AEROPORTO LEONARDO DA VINCI DI FIUMICINO - ROMA

Procedura di Verifica di ottemperanza al Decreto n° 236/13 Fase Stralcio Infrastrutture Complementari

EDIFICIO D - EDIFICIO PER UFFICI AEROPORTUALI (TORRE 3)

RELAZIONE DI OTTEMPERANZA

Figura 4-2 Layout dell'area di cantiere logistico

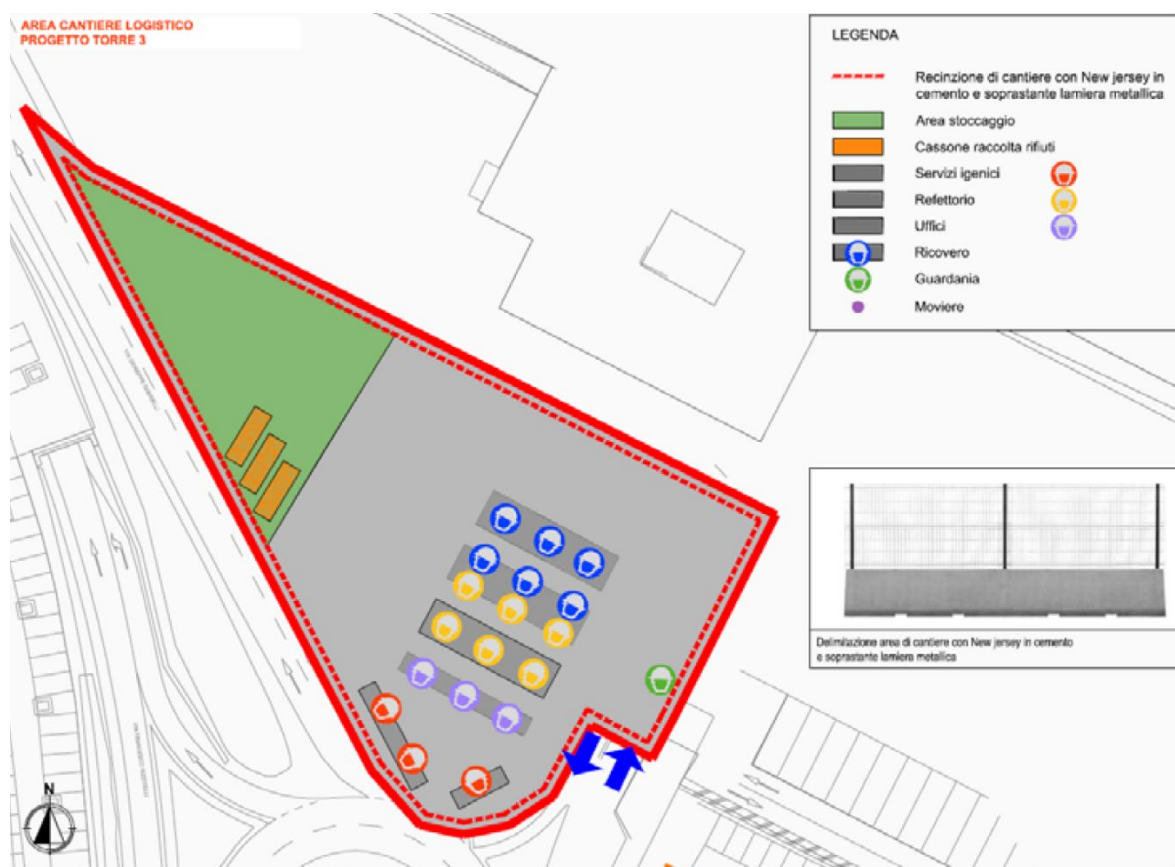
Nella relazione tecnica di cantierizzazione non è contenuta un'approfondita analisi del sistema di trattamento delle acque dalla quale si desuma, attraverso accurate verifiche di dimensionamento, la capacità di trattamento "effettiva" in termini di portata e carico inquinante, che confermi le dichiarazioni del Proponente.

Come evidenziato nei capitoli precedenti, dall'analisi del precedente parere di ottemperanza, emerge la necessità di verificare il sistema di trattamento delle acque di cantiere.

Tale area risulta, allo stato attuale, già pavimentata e dotata di un sistema di raccolta delle acque meteoriche.

Pertanto, non cambiando la natura delle attività ad oggi in essere sull'area e non essendo, inoltre, previste lavorazioni particolari al di fuori dello stoccaggio e del transito/sosta dei mezzi di cantiere, assimilabili di fatto all'attuale funzionamento dell'area, ci si attende lo stesso carico inquinante correlato alla normale attività del deposito logistico, pienamente gestibile e trattabile mediante gli elementi dimensionali e la rete già in essere ed autorizzati.

Planimetria di ubicazione del piezometro aggiuntivo in raffronto alla rete dei piezometri del PMA approvato

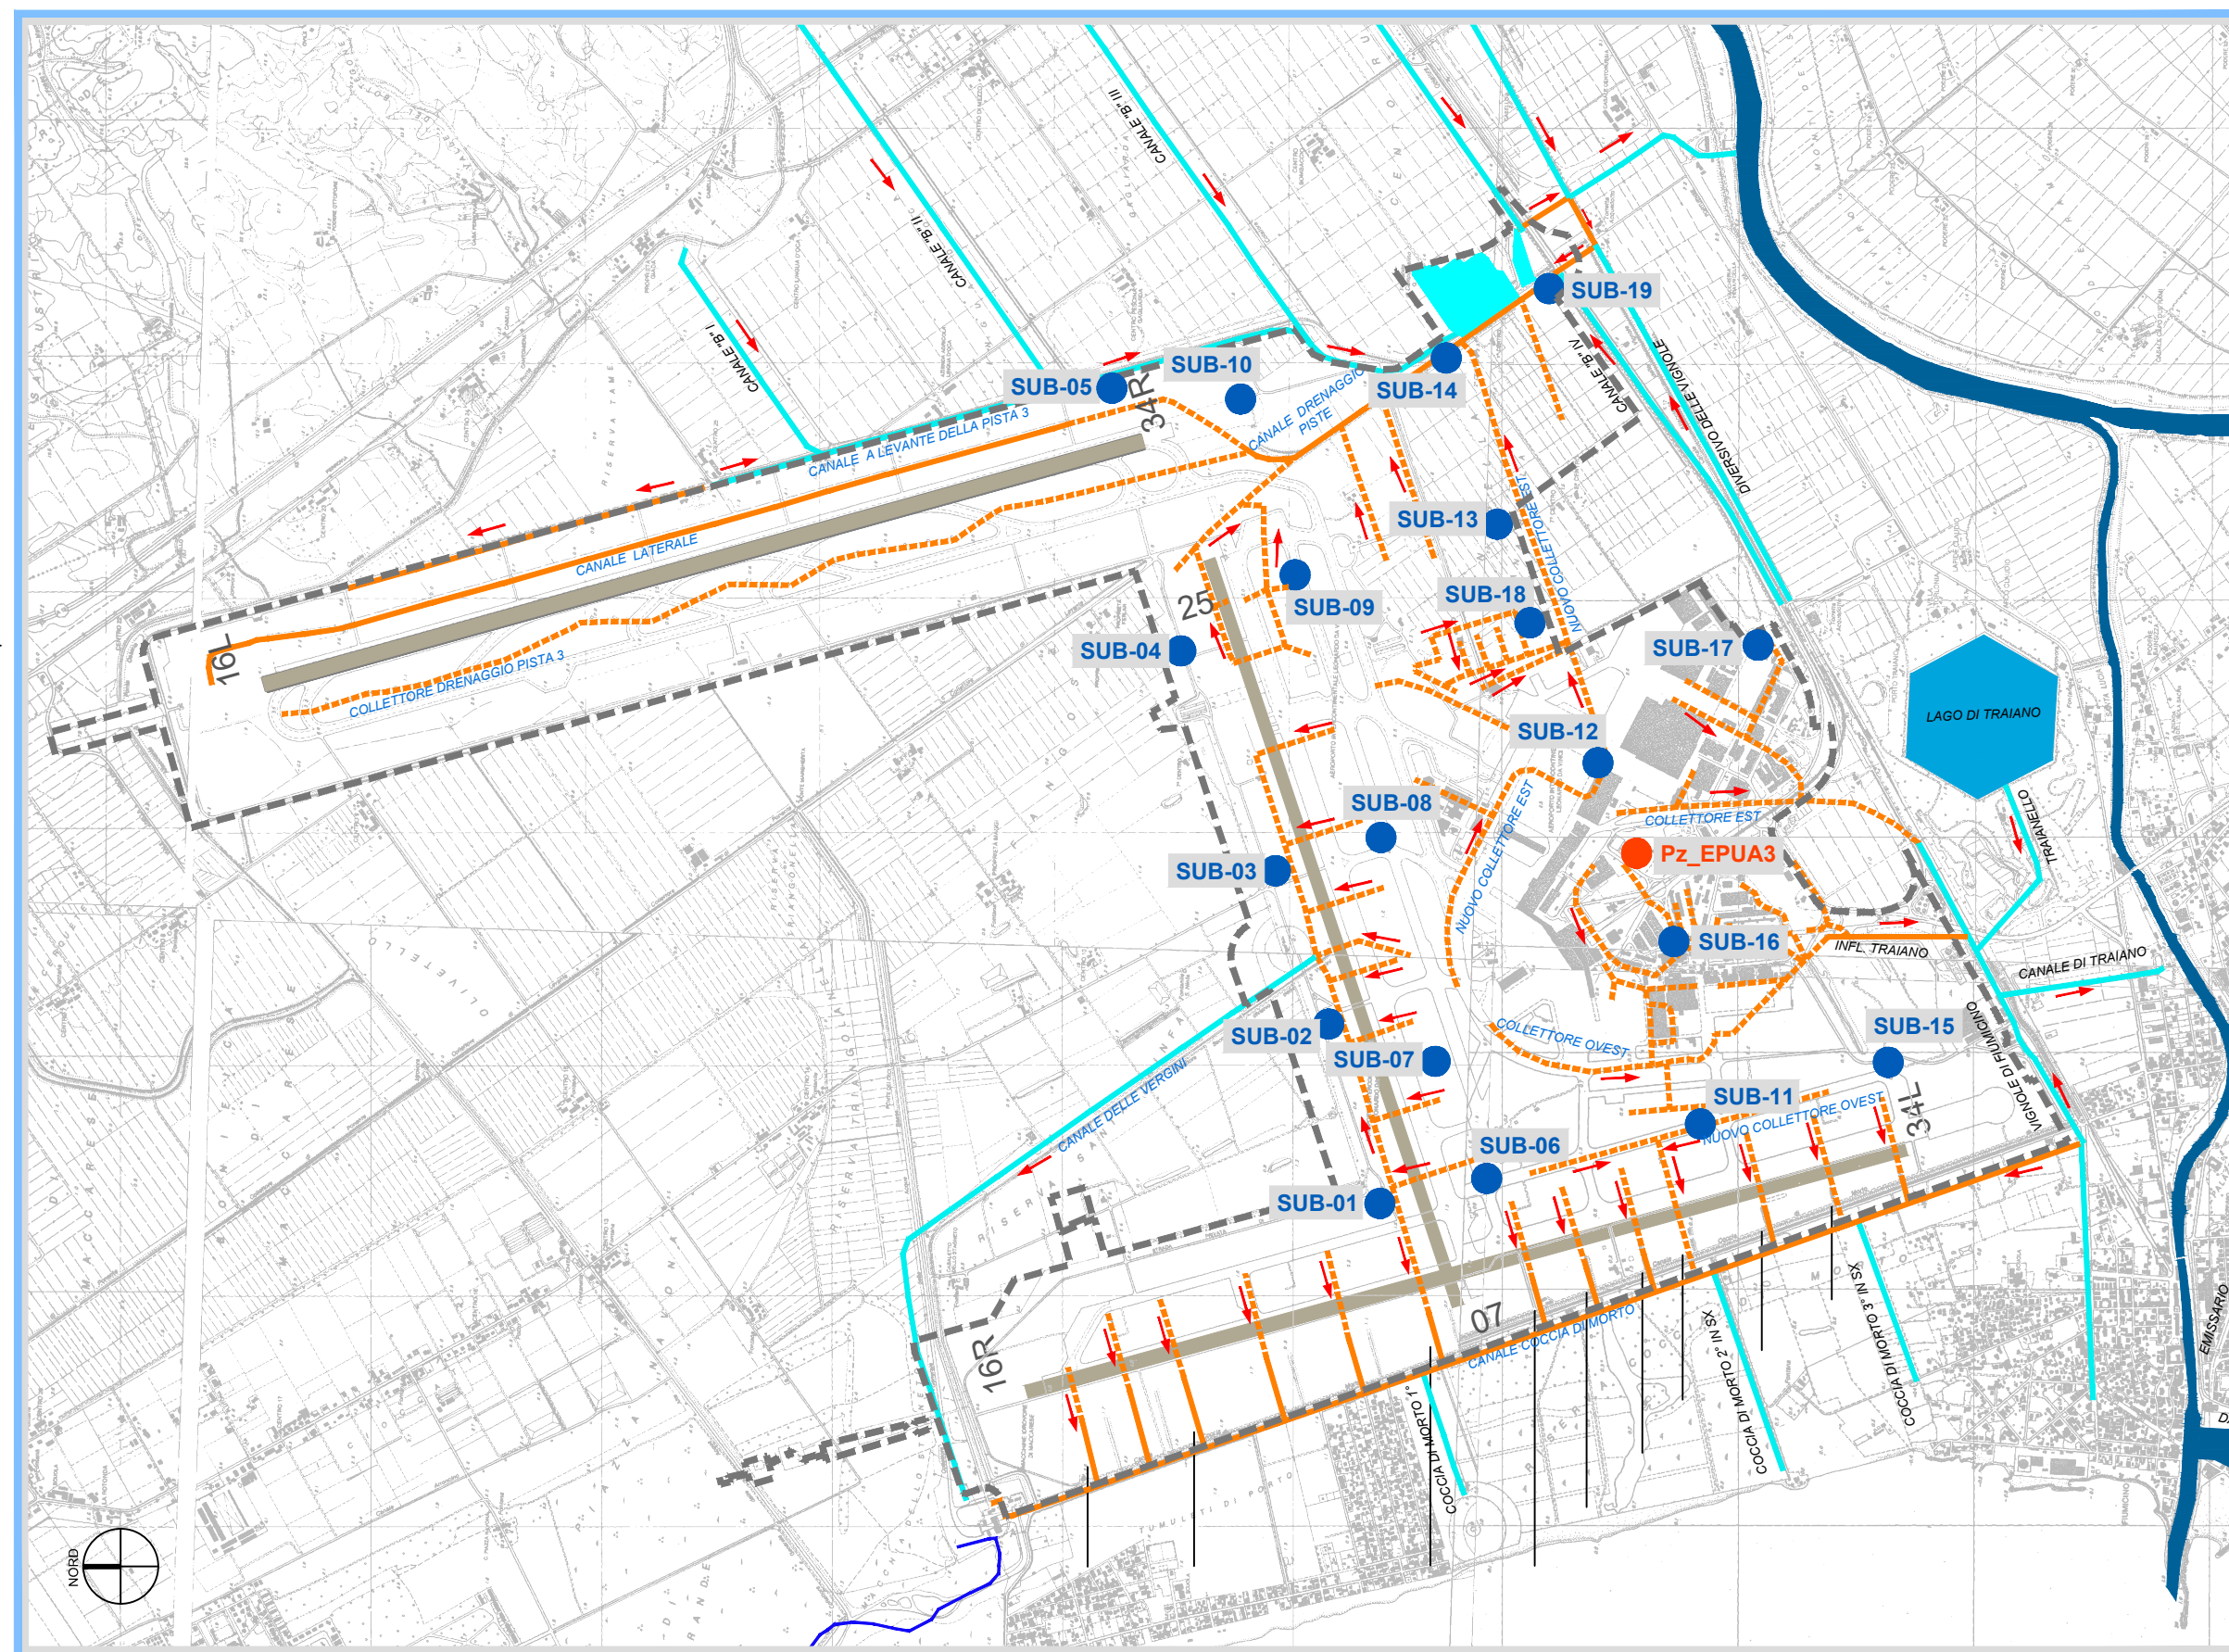
Riguardo alla caratterizzazione piezometrica nel corso dei lavori, la CTVIA rappresenta la necessità di avere chiarimenti sulla strumentazione che sarà utilizzata per il monitoraggio e sulla eventuale avvenuta condivisione con ARPA Lazio.

Negli estratti planimetrici in formato A3 allegati al presente documento si riporta l'ubicazione dei 19 piezometri della rete di monitoraggio delle acque sotterranee unitamente alla proposta di una ulteriore verticale piezometrica da predisporre in fase di cantierizzazione per un monitoraggio dedicato alle singole lavorazioni relative al progetto in esame.
